From: [redacted] 5.1, 2, e <[redacted]@amsterdam.nl>
Subject: **FW: Bilderdijkstraat 99 - Spoed**
To: [redacted] 5.1, 2, e <[redacted]@amsterdam.nl>, [redacted] 5.1, 2, e <[redacted]@amsterdam.nl>
Date: June 25, 2025 at 8:03:20 AM CEST

Bilderdijkstraat 99

Het adviesverzoek betreft aan aanvraag omgevingsvergunning voor een installatie bestaande uit een luchtbehandelingskast met vier afvoerpijpen.

Situatie

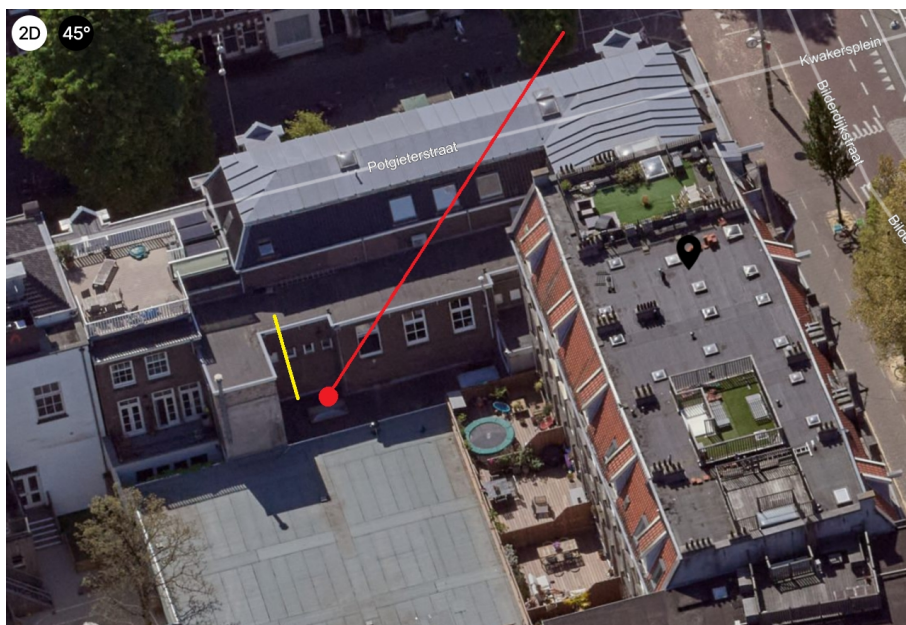
- Ruimtelijk systeem 19^e Eeuwse Ring
- Stedenbouwkundige zone A Potgieterstraat en Bilderdijkstraat
- Architectuur orde 3

De luchtbehandelingskast heeft een afmeting van 1,56 x 0,70 x 0,76 m (l x b x h) en wordt geplaatst op ca. 2,39 m afstand van de dakrand van BG. Grenzend aan dit dak is de binnentuin volledig eenlaags bebouwd. De vier afvoerpijpen, drie met een \varnothing van 0,13 m en één van \varnothing 0,25 m worden langs de gevel omhoog geleid, naast een bestaande hemelwaterafvoer en voor een tweetal vensters. De afvoerpijpen steken daarbij ca. 0,92 m boven de dakrand uit.

Installaties zijn eigenlijk per definitie niet wenselijk op lagere bebouwing die omringd wordt door hogere woonbebouwing in een bouwblok. Voor omwonenden ontstaat snel hinder van installaties in de vorm van geluid, uitstoot en warmte. Bovendien verrommelen de installaties het daklandschap. Genoemde negatieve ruimtelijke impact gaat ook zeker op voor direct omwonenden in deze situatie. Buitenruimtes en gevels omsluiten aan drie zijden vrijwel geheel het dakvlak, waar vanuit bovengelegen woningen uitzicht op is.

De vier afvoerkanalen zijn in verhouding tot de schaal van het pand buitenproportioneel in aantal en plaatsing naast elkaar. De omvang van de afvoerpijpen werkt verstorend op de achtergevel en indeling met vensters van dit orde 3 pand. Het doet afbreuk aan het beeld van de binnenwereld en de verrommeling is groot. In beginsel is een afvoerkanaal per pand het uitgangspunt, waarbij een clustering met ombouw minder impact heeft.

Advies: stedenbouw: niet akkoord

Advies stedenbouw: afvoerpijpen clusteren binnen een ombouw.
